Dossier de demande de permis de construire

Projet de construction du parc photovoltaïque de Simorre

Pièces constitutives actualisées du dossier de demande de permis de construire

PC 4 – NOTICE DECRIVANT LE TERRAIN ET LE PROJET

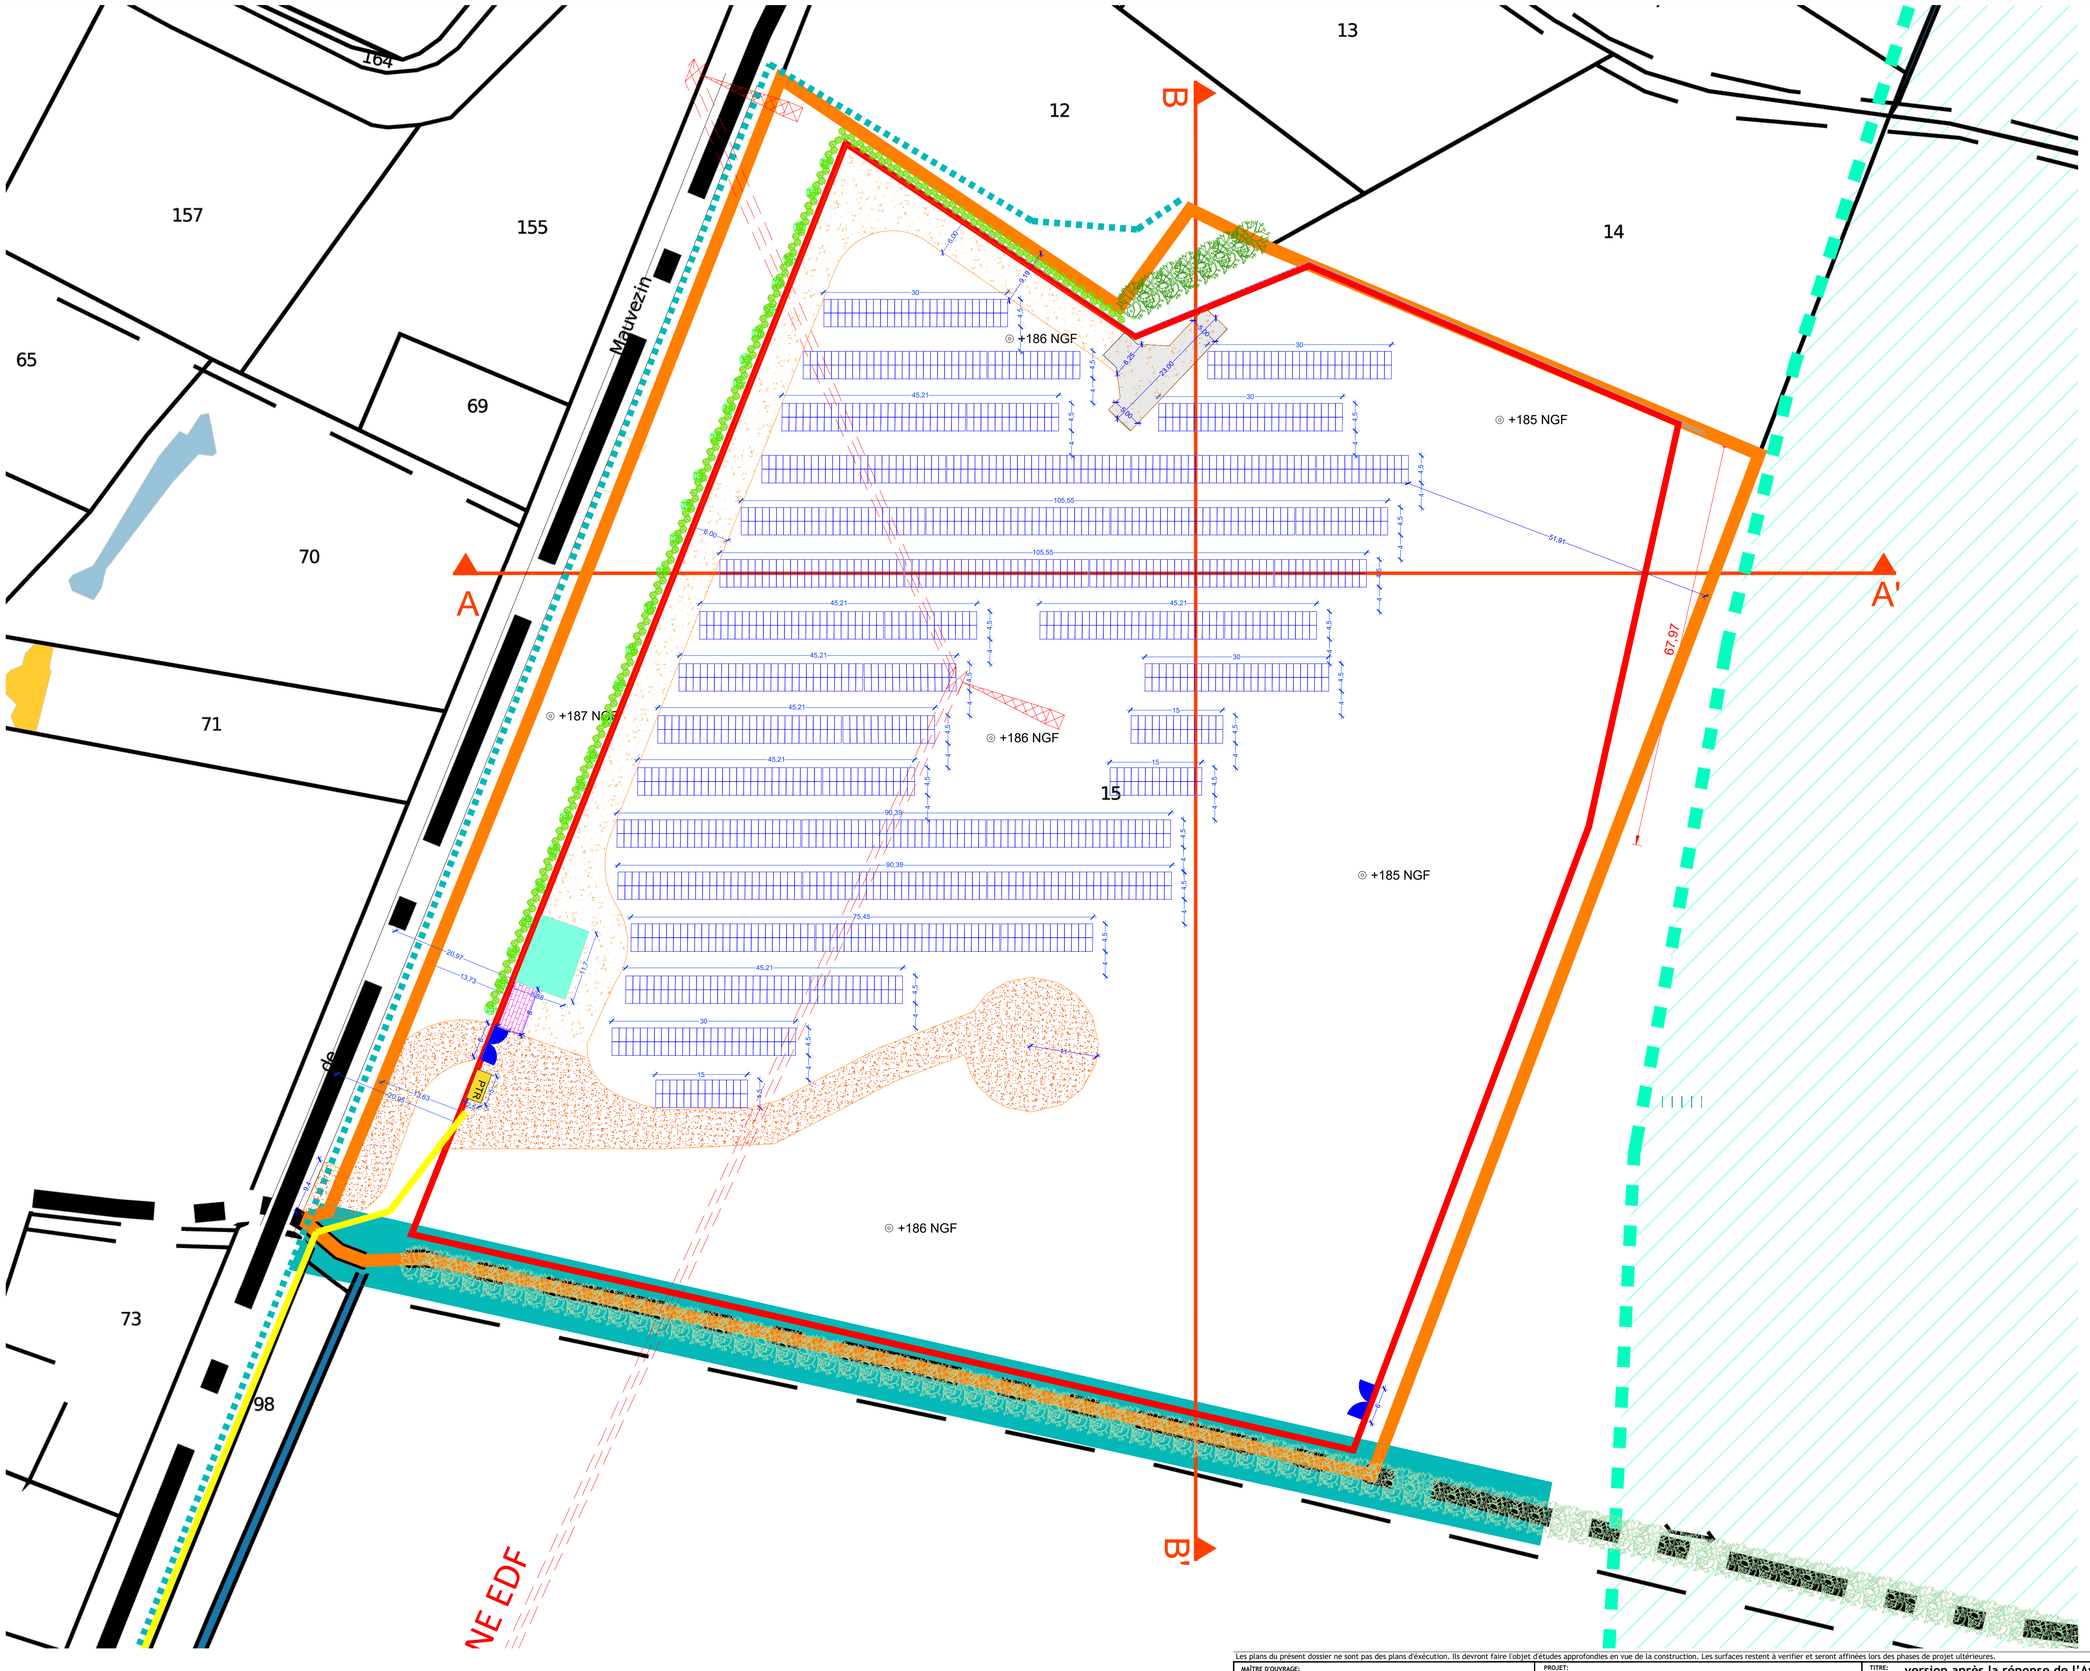
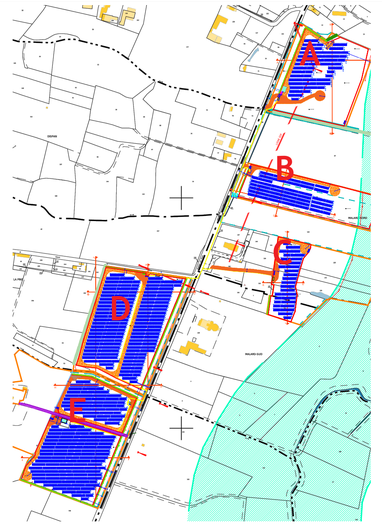
- Déplacement des PTR îlot A et B, afin qu'ils soient implantésdans les zones de plus faible aléa d'inondation de la Gimone (faible ou moyen) conformément à l'avis émis le 18 septembre 2025 par le service risque et eaux de la DDT32.

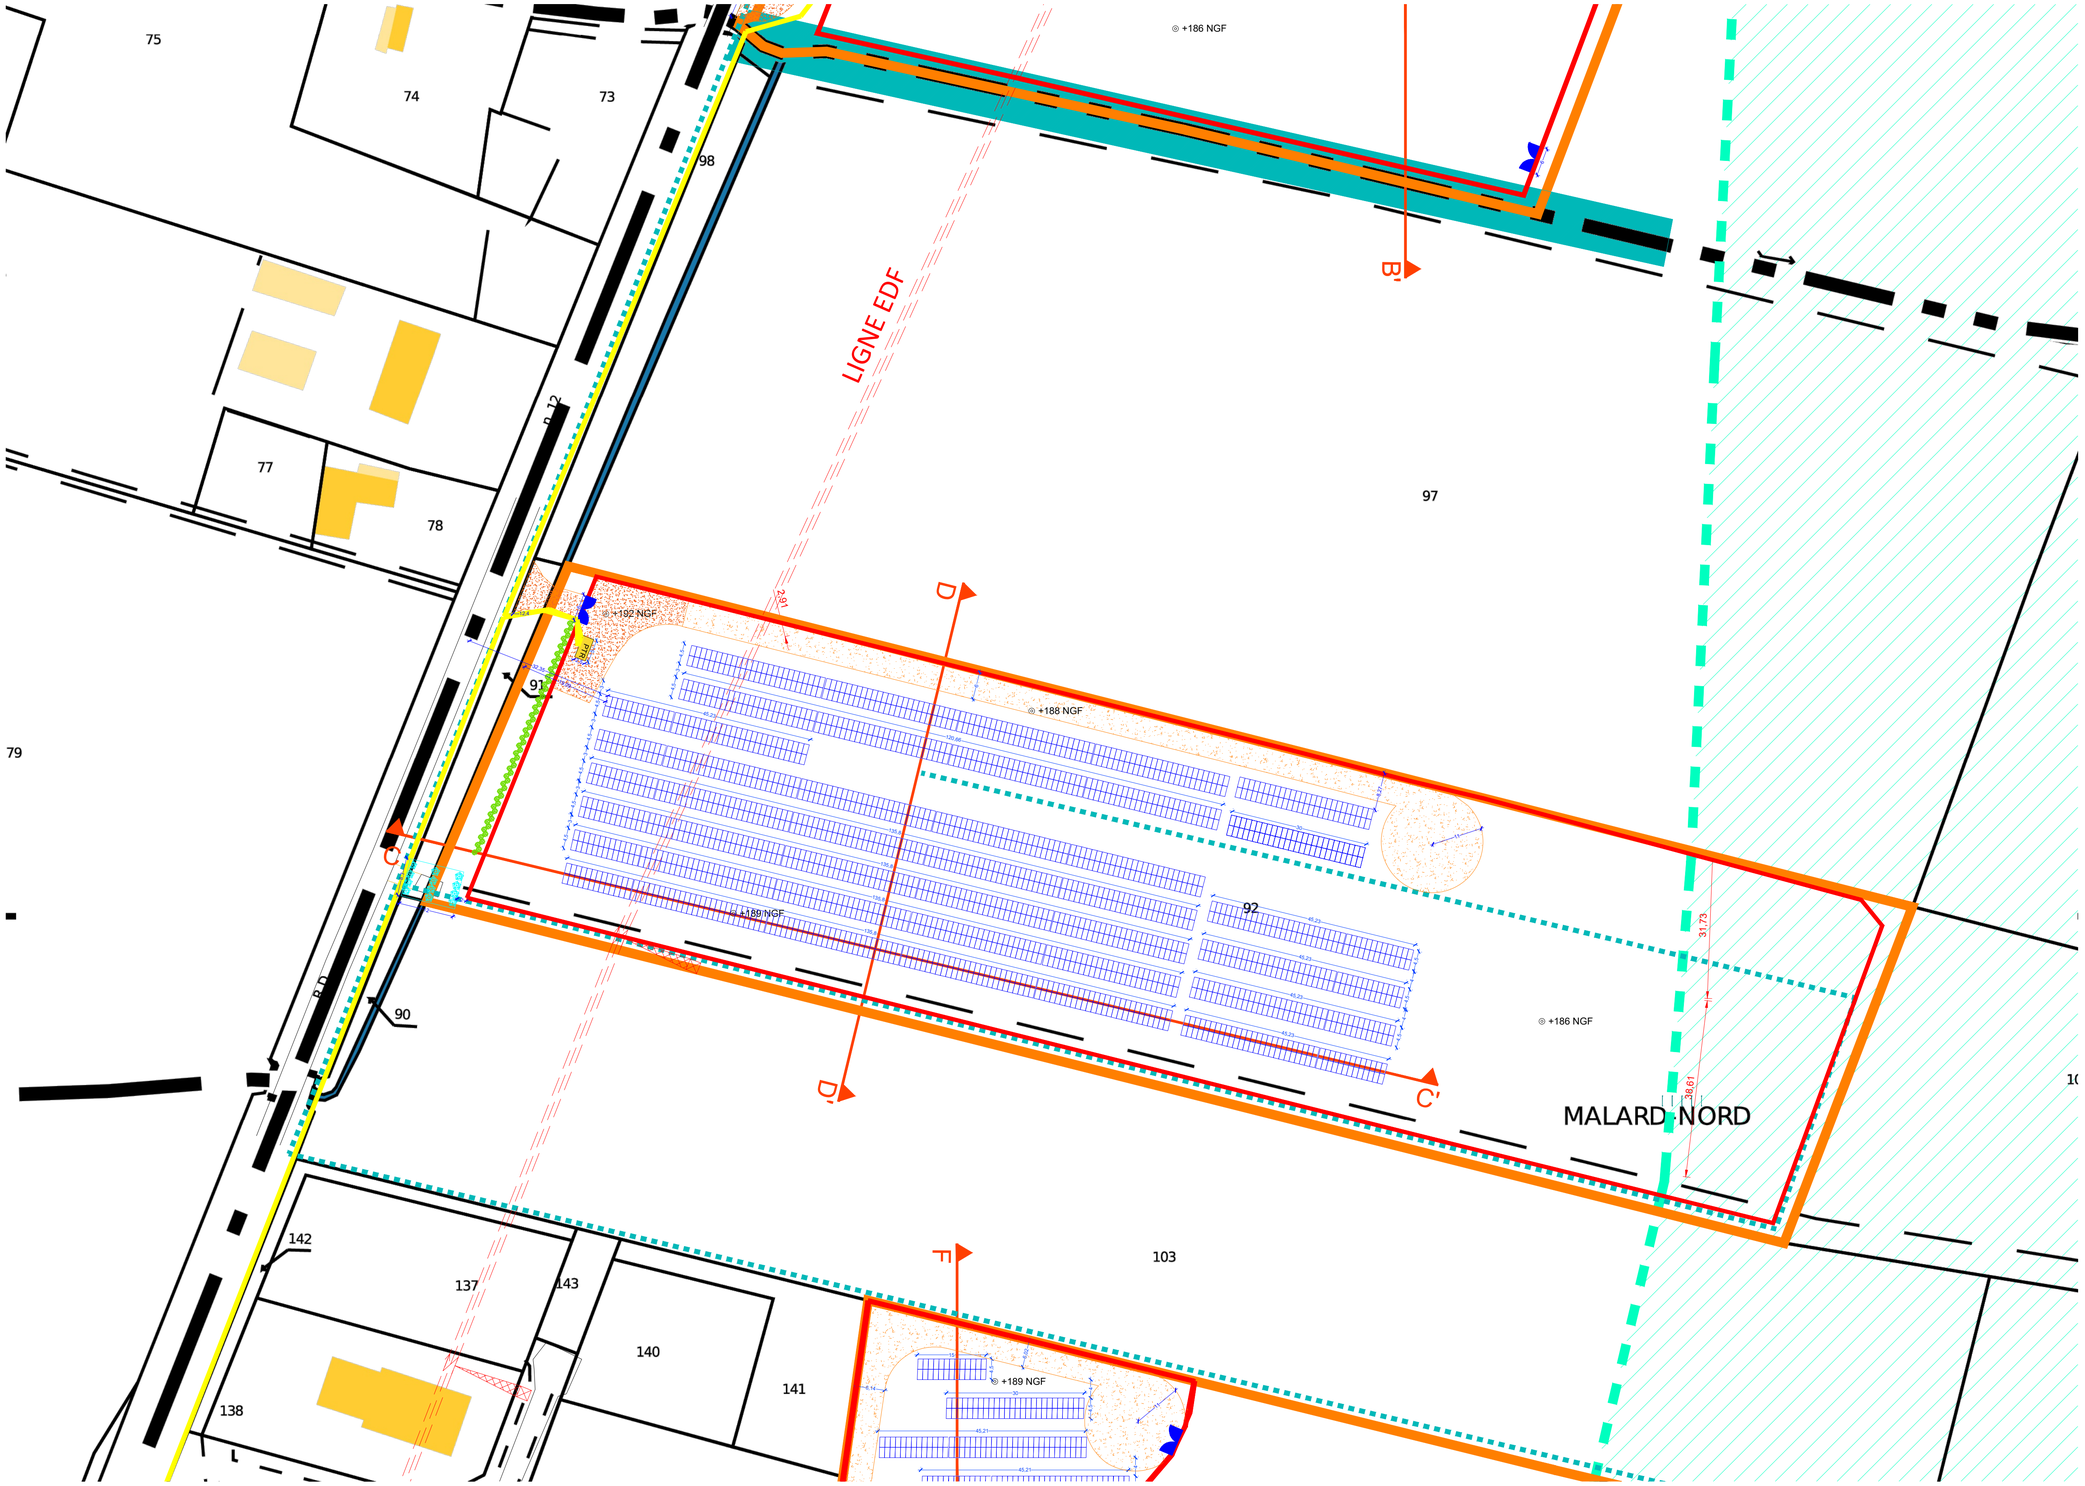
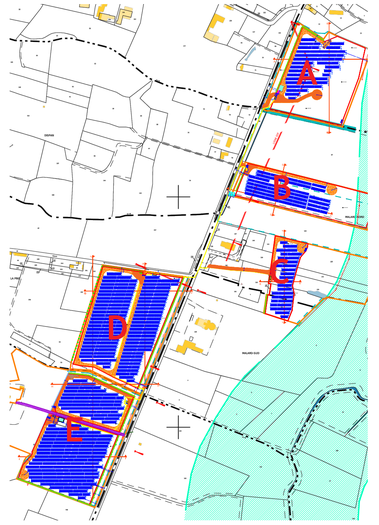
- Création d'un accès sur l'îlot B, situé au nord du site d'étude, l'accès sera réalisé en prenant en compte les préconisations du Conseil Départemental formulées dans l'avis du 13 août 2025. Ainsi, les temps de visibilité de part et d'autre de l'accès seront égaux à 8 secondes de chaque côté, afin de garantir la sécurité des usagers de la départementale.
- Condamnation de l'accès existant sur l'îlot B.
- Engagement de Corfu Solaire à réimplanterdu linéaire de haie afin de fermer l'accès existant sur l'îlot B et éviter toute confusion. (Voir détail en paragraphe e)
- Création d'un passage avec buse au-dessus du fossé existant afin de garantir l'accès au site sur l'îlot B.

- Modification de la surface clôturée de l'îlot B, en accord avec le propriétaire. La clôture fera le tour de la parcelle afin de faciliter la gestion de l'éco-pâturage ovin prévu sur le site.

Concernant le nouvel accès créé plus au nord de l'îlot B, tel que présenté sur l'implantation jointe, un passage avec buse devra être créé au-dessus du fossé existant.Celle-ci génèrera la destruction d'une partie de la haie sur un linéaire de 13 m correspondant à une surface de 85 m². Des mesures ERC sont prises et présentées ci-dessous.

- Déplacement de l'accès de l'îlot B, positionné plus au nord de la parcelle AH 91, afin de répondre aux exigences du Conseil départemental en matière de sécurité routière.
- Modification de l'implantation de la piste et de son aire de retournement, qui seront situées plus au nord de la parcelle AH 92.

Création d'une haie de 8,3 ml, triplé soit 25ml pour une surface de près de 100 m², en triples strates en lieu et place de l'ancien accès à l'îlot B :

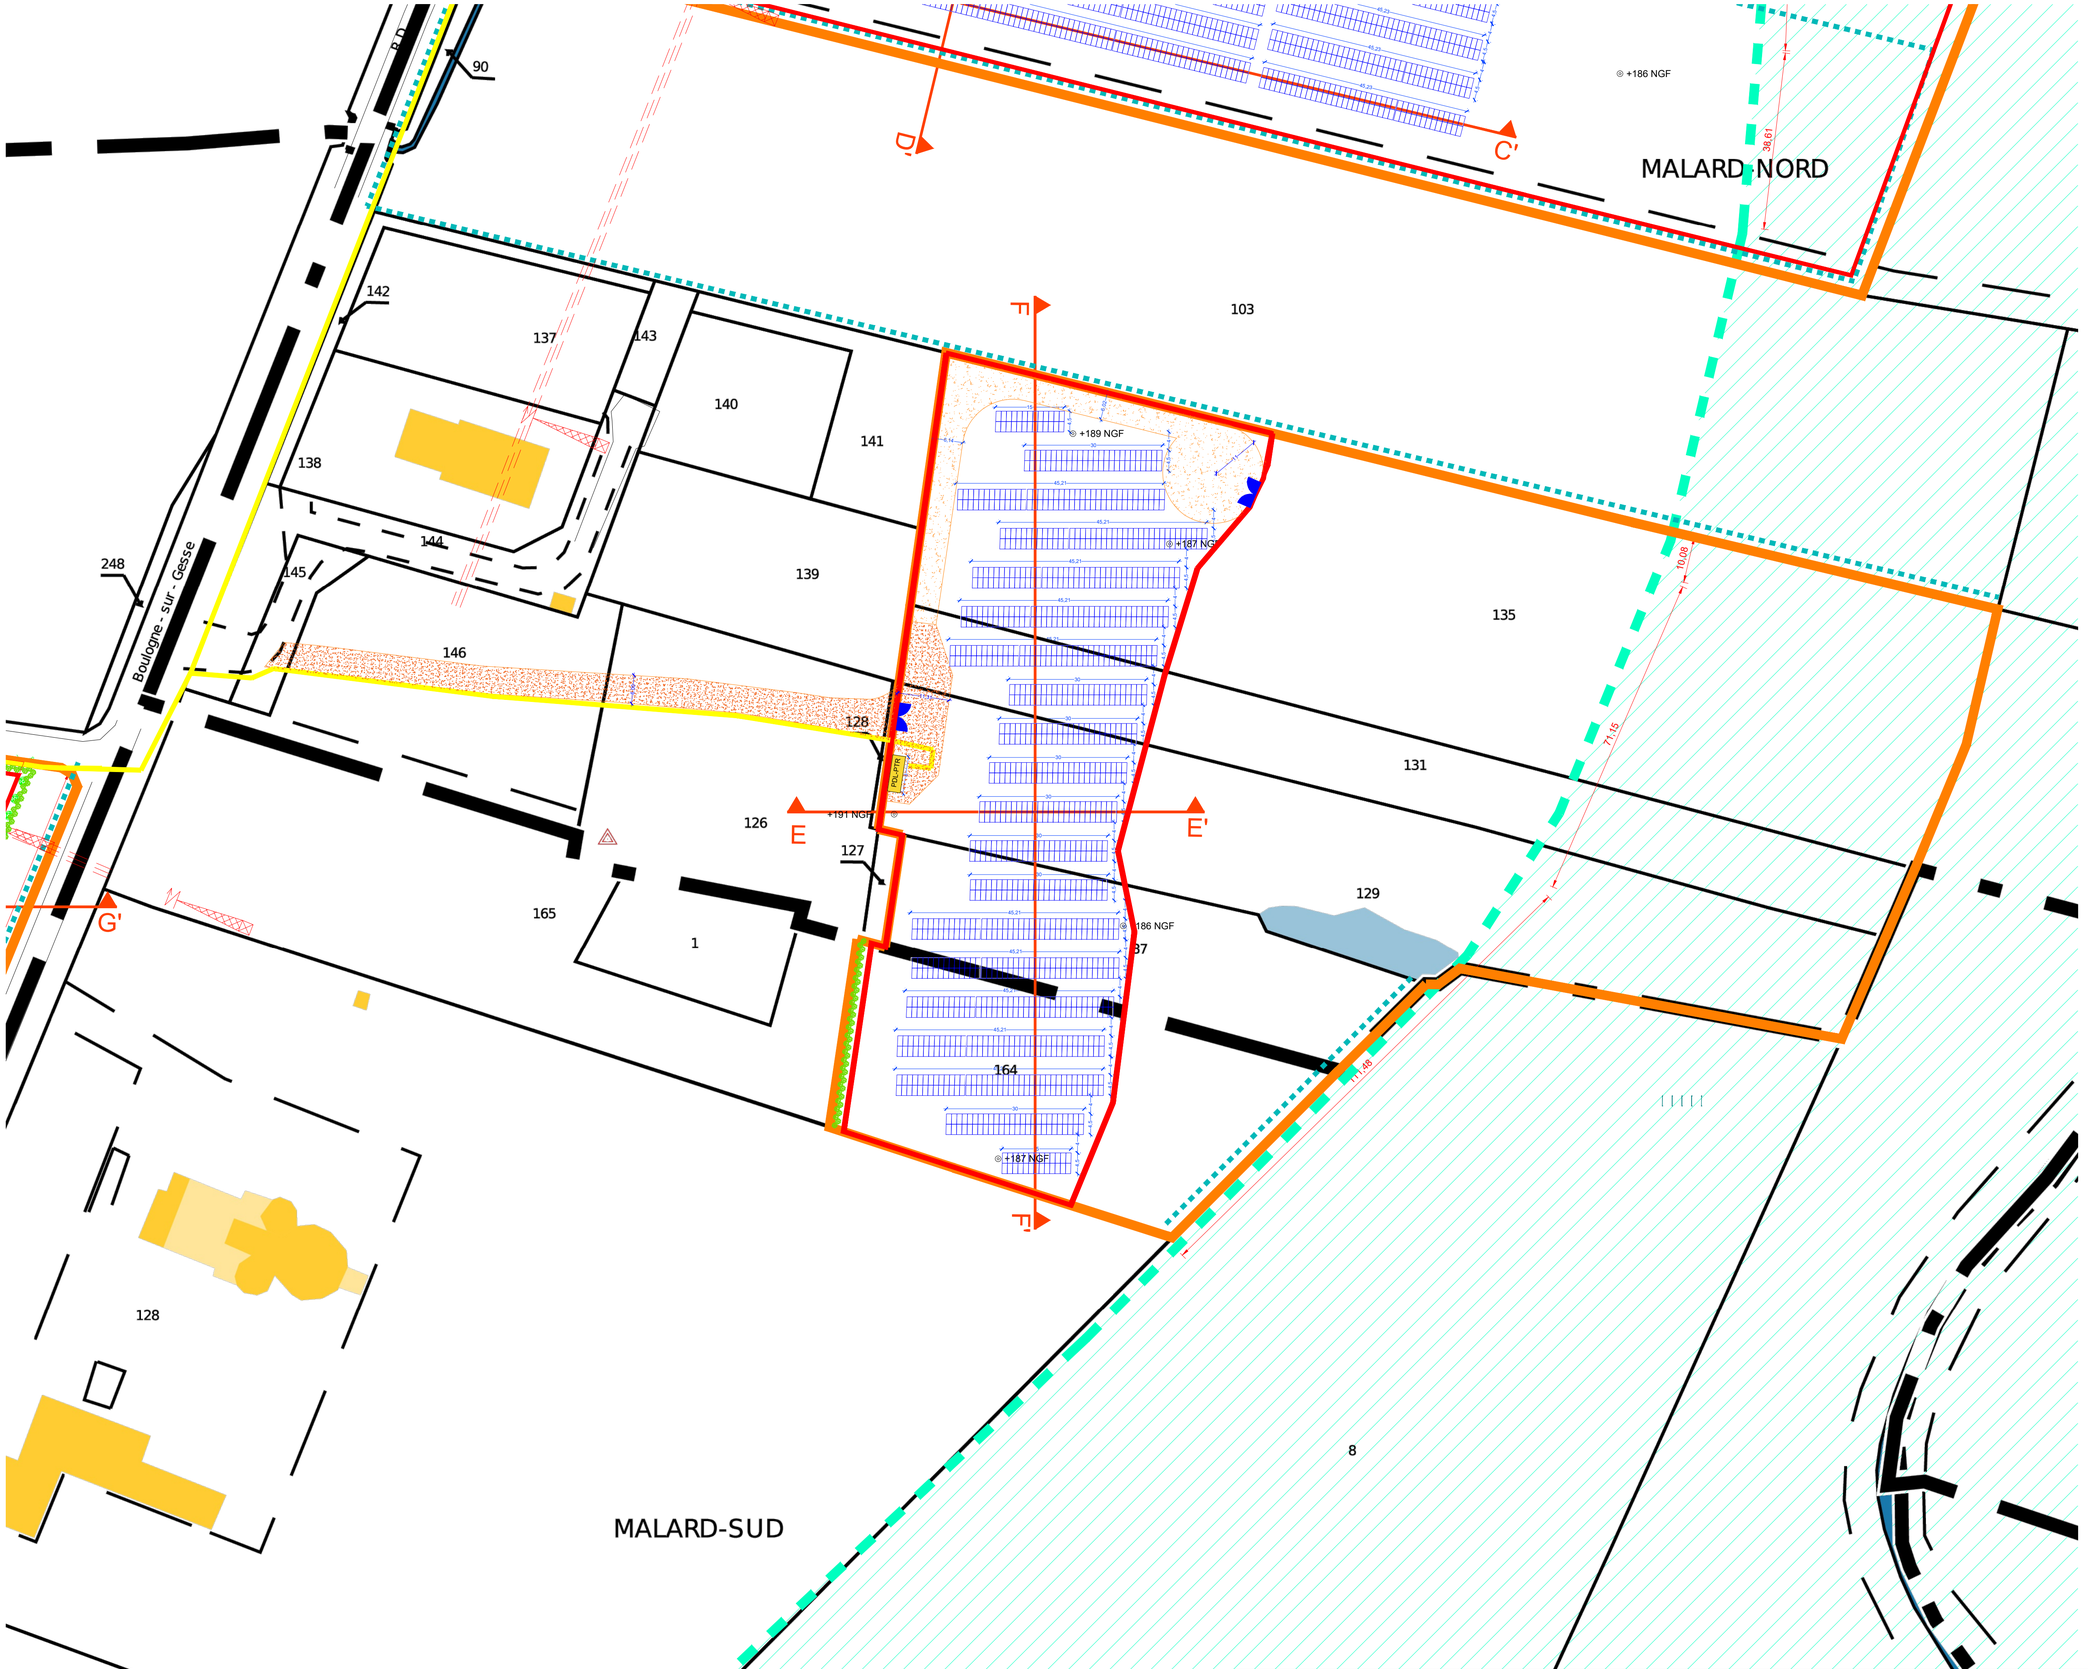
- Suppression de la citerne initialement prévue sur l'îlot C, à la suite de l'avis du SDIS 32, émis le 13 janvier 2026.
- Création d'une citerne sur l'îlot E afin de répondre aux exigences du SDIS 32 en matière de sécurité incendie.

- Déplacement du conteneur de stockage à l'entrée de l'îlot D afin de faciliter la gestion technique du site.
- Ajout d'un PDL-PTR sur l'îlot C, à la place de l'emplacement initialement prévu pour un PTR simple sur l'ilot C dans le projet initial. Ce changement est induit par notre incertitude à pouvoir raccorder nous-même les deux côtés du projet situés de part et d'autre de la départementale. Par anticipation et prévoyance, nous préférons prévoir un scénario où avec un PDL-PTR de chaque côté (2 en tout) pour qu'ENEDIS puisse se brancher sur les deux départs et réaliser lui-même leur jointure lors des travaux de raccordement au poste source.

- Suppression d'un PTR sur l'îlot C.
- Modification de la distance entre supports qui n'est pas inférieure à 4m,en zone d'aléa inondation faible ou moyen.
